**Raddoppio della linea
Codogno - Cremona - Mantova**

TRATTA CODOGNO- PIADENA

**OGGETTO: NPP 0368 Raddoppio tratta Codogno - Piadena (CUP
J84H17000930009)**

**Osservazioni dei soggetti portatori di interesse al Progetto di
Fattibilità**

**Terreni agricoli ubicati in comune di Cappella de' Picenardi Fig. 9
mapp. 28-48**

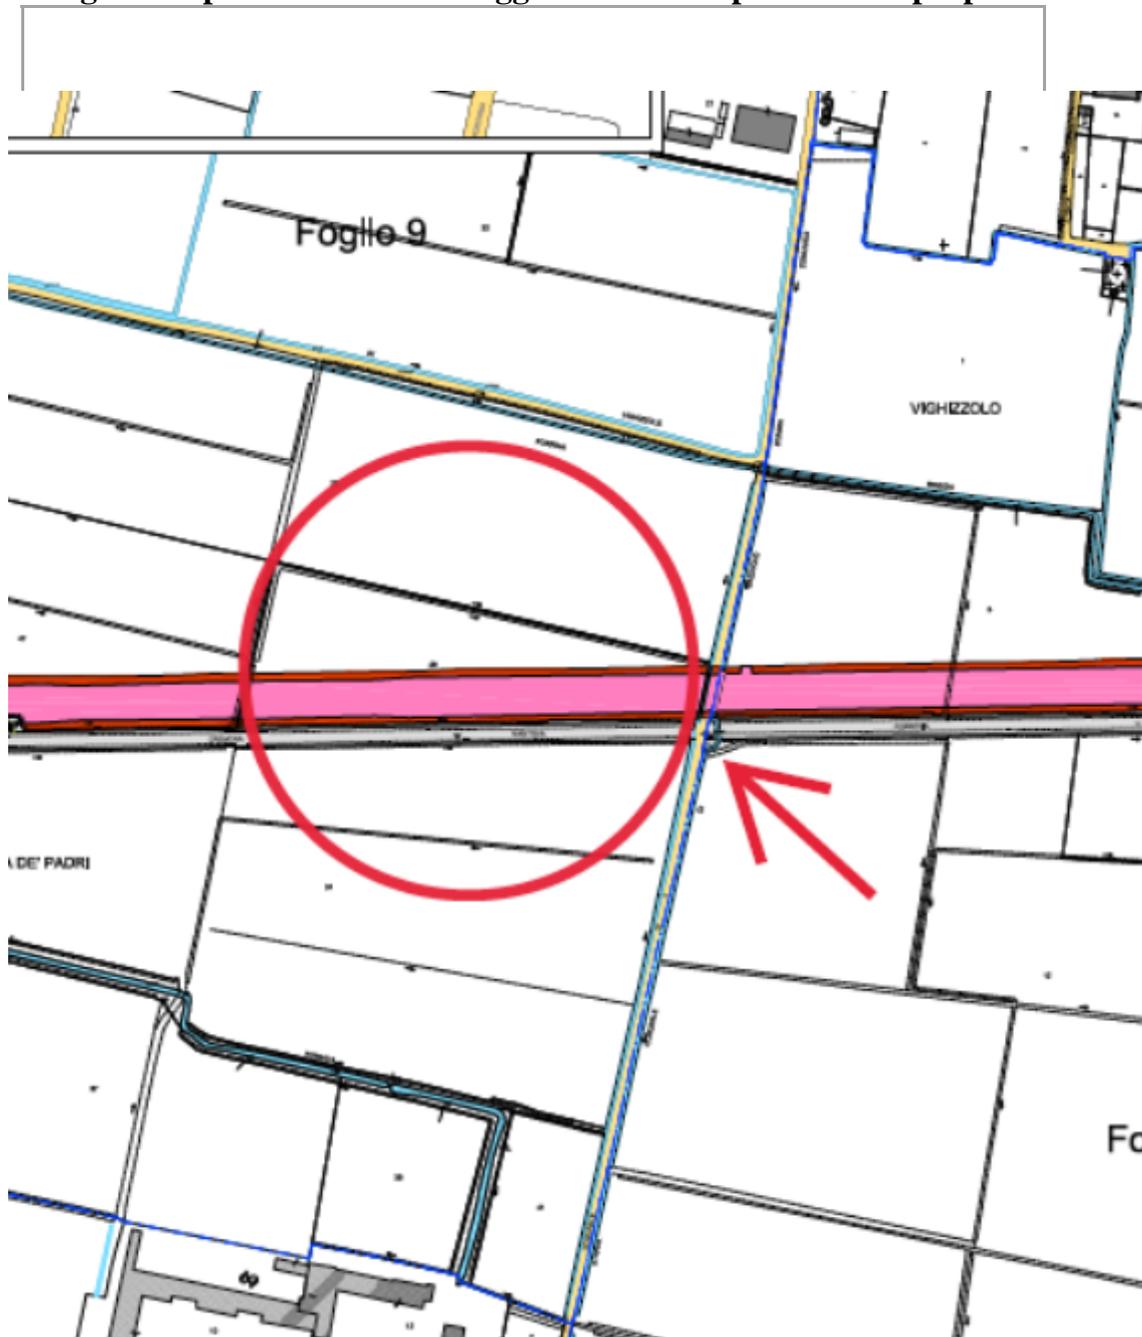
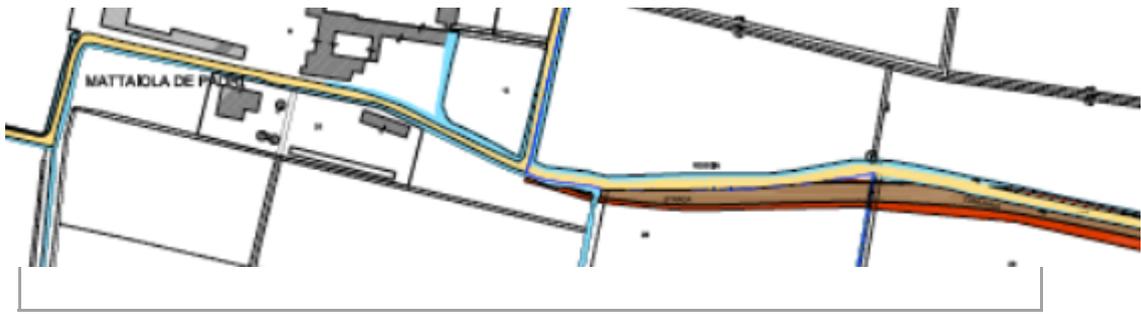
Il sottoscritto è proprietario e conduttore di alcuni terreni adiacenti alla ferrovia in comune di Cappella de' Picenardi. Il progetto di raddoppio, oltre a sottrarre fertile terreno, creare forti interferenze con la rete idrica e la viabilità podereale e sconvolgere l'assetto fondiario a seguito del previsto allontanamento della nuova sede ferroviaria

da quella esistente, prevede la soppressione del passaggio a livello posto lungo la strada comunale Gazzuolo e la costruzione di un sovrappasso in frazione Vighizzolo. Per raggiungere i campi oltre ferrovia i mezzi agricoli dovranno utilizzare il nuovo sovrappasso con le relative difficoltà, considerato che gli attrezzi agricoli attuali sono adeguati e dimensionati alla mobilità poderale in piano non essendovi in zona alcun sovrappasso per l'accesso ai terreni. Non vi sarà più un accesso quasi diretto attraverso il passaggio a livello sopra menzionato ma sarà obbligatoriamente necessario percorrere circa 3,5 Km, superare il nuovo sovrappasso e transitare nell'abitato di Vighizzolo, prima di raggiungere i corpi fondiari a Nord ferrovia con i prevedibili aumenti dei tempi di trasferimento, dei costi e, soprattutto, dei rischi connessi con una maggiore e più impegnativa mobilità delle macchine ed attrezzature aziendali. Si chiede quindi l'attivazione di un sottopasso ad uso aziendale e la garanzia della continuità delle reti idriche funzionali alla pratica irrigua ed al drenaggio dei terreni.
